改善箇所説明図①

改善箇所説明図②

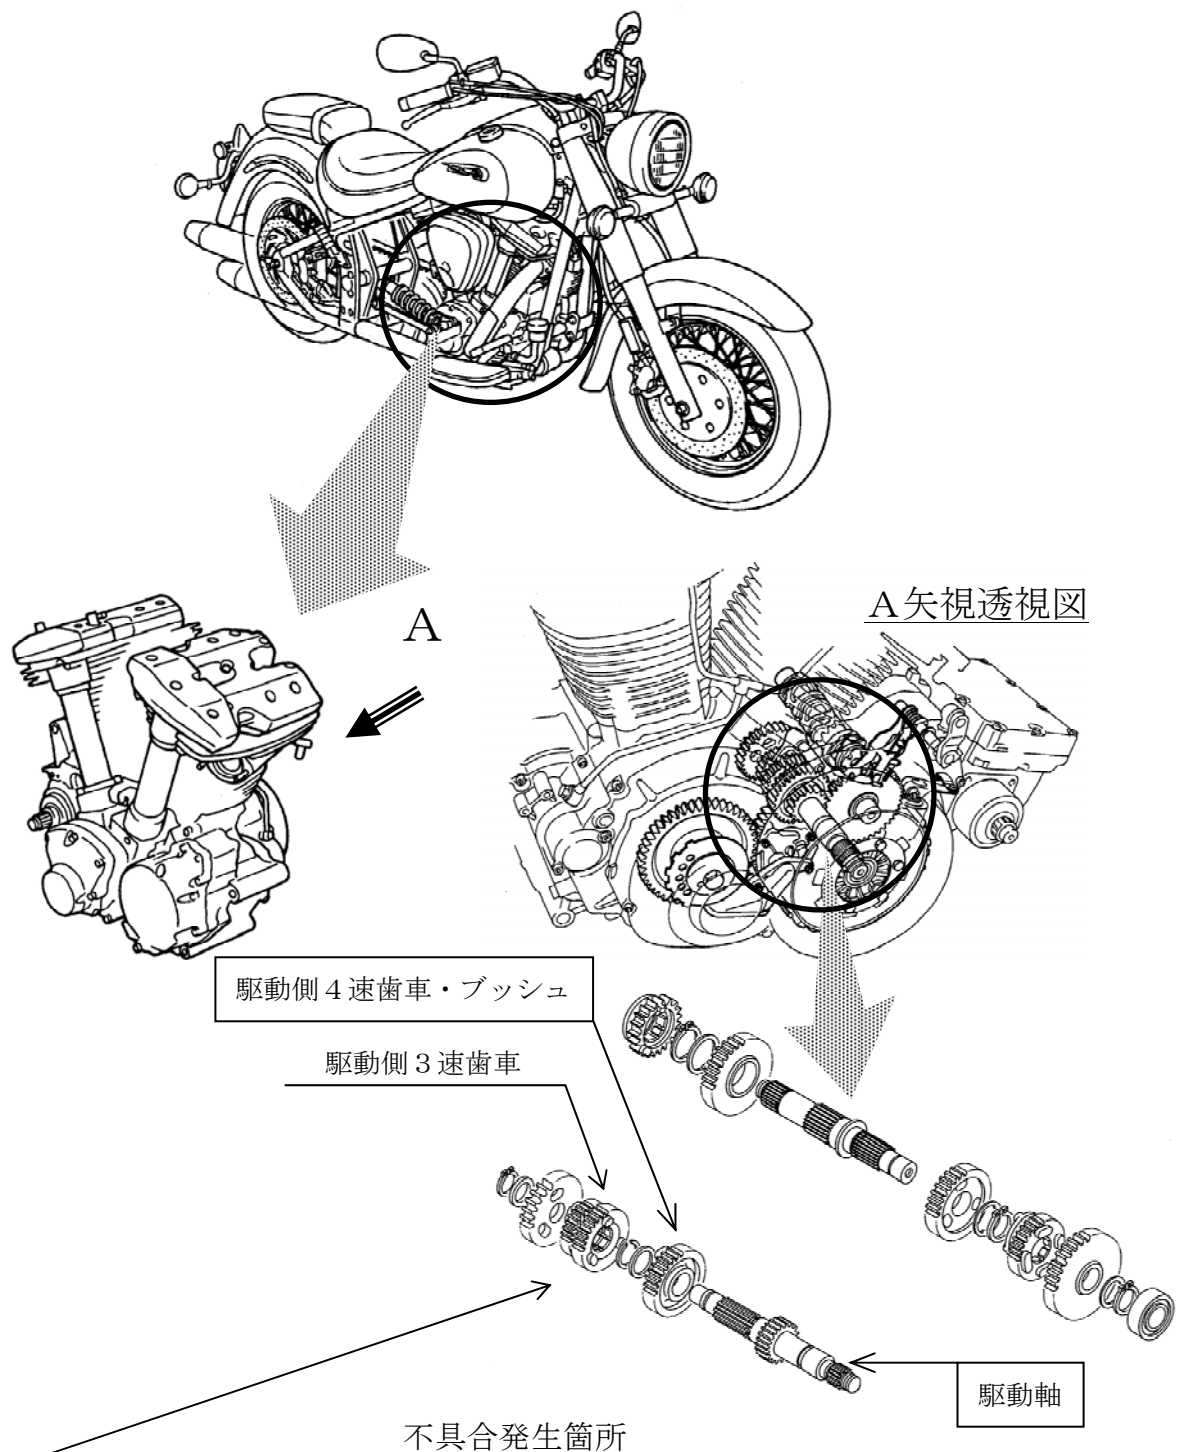
変速機において、駆動側 3 速歯車のドッグの加工精度が不適切なため、駆動側 4 速歯車のドッグとの噛み合い時に、4 速歯車が偏心回転を起こし、4 速歯車のブッシュが異常摩耗することがある。そのため、そのまま使用を続けると、4 速歯車を固定しているサークリップが外れ、3 速歯車と 4 速歯車が同時に噛み合うことがあり、最悪の場合、変速機がロックして走行できなくなるおそれがある。

改善の内容：全車両、駆動側 4 速歯車・ブッシュ及び駆動軸を対策品と交換する。なお、これらの対策品の準備に時間を要することから、当面の措置として、使用者に対し、DMにより使用停止を要請する。

識別：原動機型式打刻付近に白ペイントを塗布する。

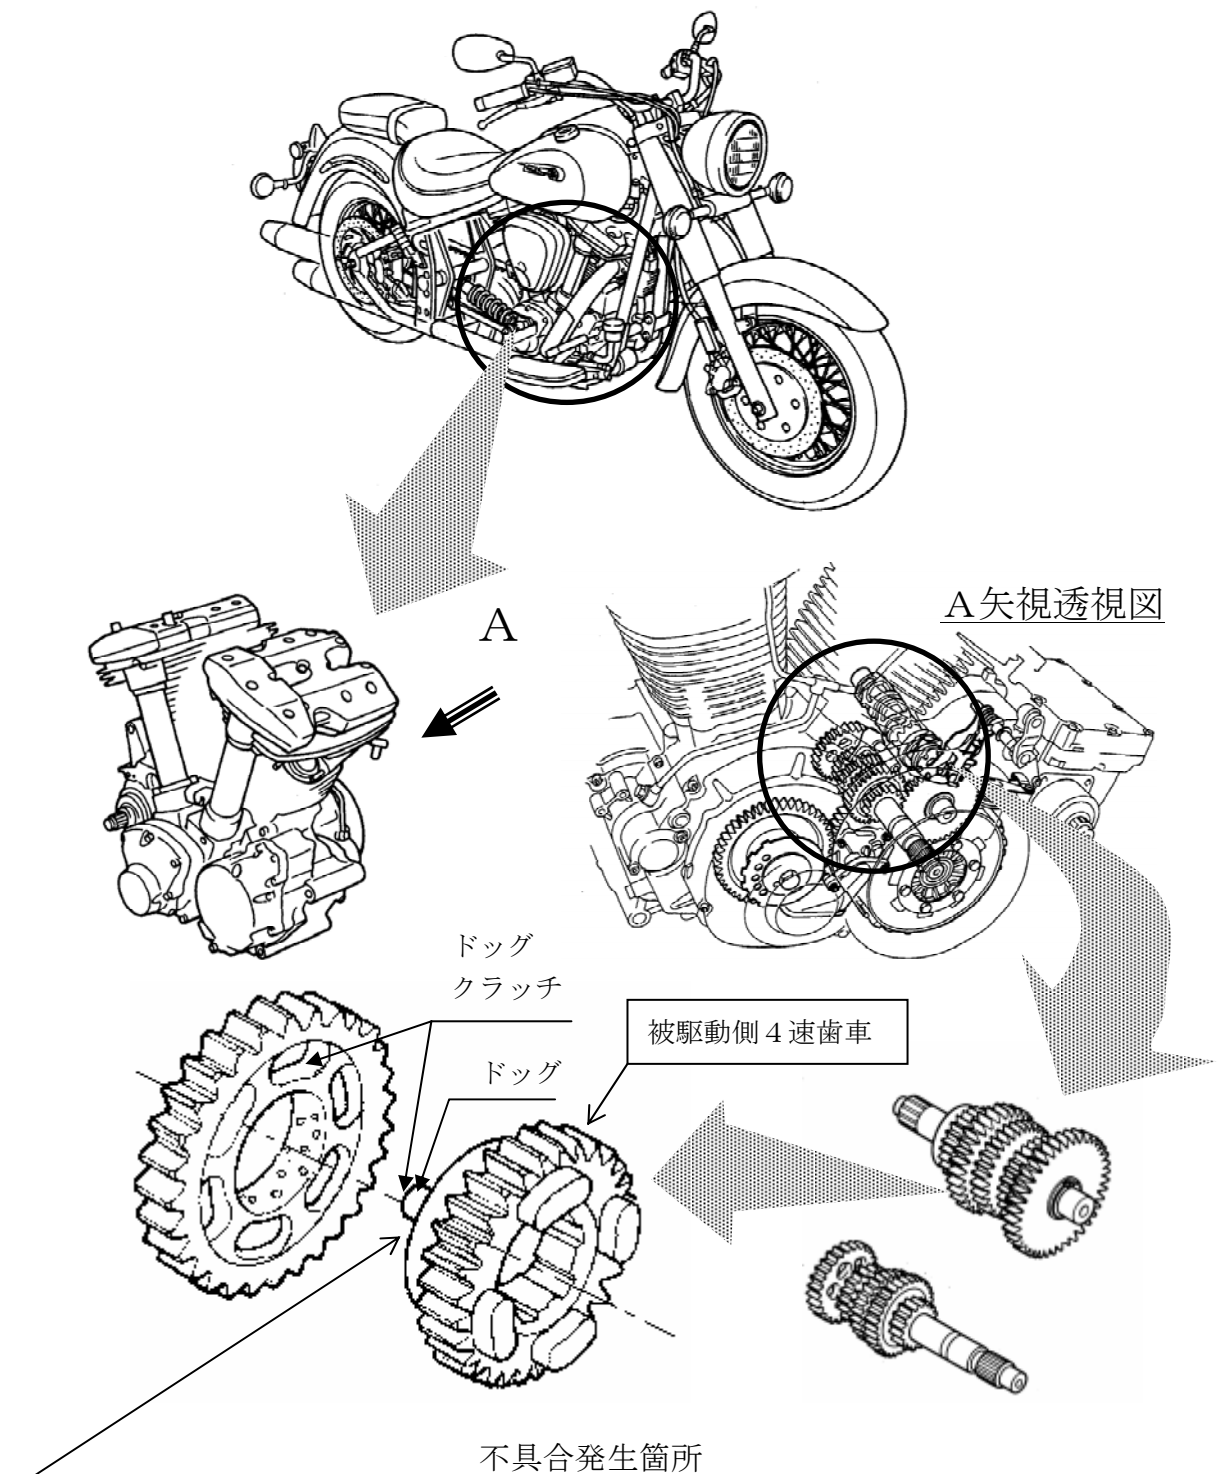
変速機において、被駆動側 4速歯車に設けられたドッグクラッチのドッグの強度が不足しているため、変速時等の衝撃により当該ドッグが破損することがある。そのため、そのまま使用を続けると、破片が歯車に噛み込み、最悪の場合、変速機がロックして走行できなくなるおそれがある。

改善の内容：全車両、被駆動側 4速歯車を対策品と交換する。なお、これらの対策品の準備に時間を要することから、当面の措置として、使用者に対し、DMにより使用停止を要請する。

識別：原動機型式打刻付近に白ペイントを塗布する。
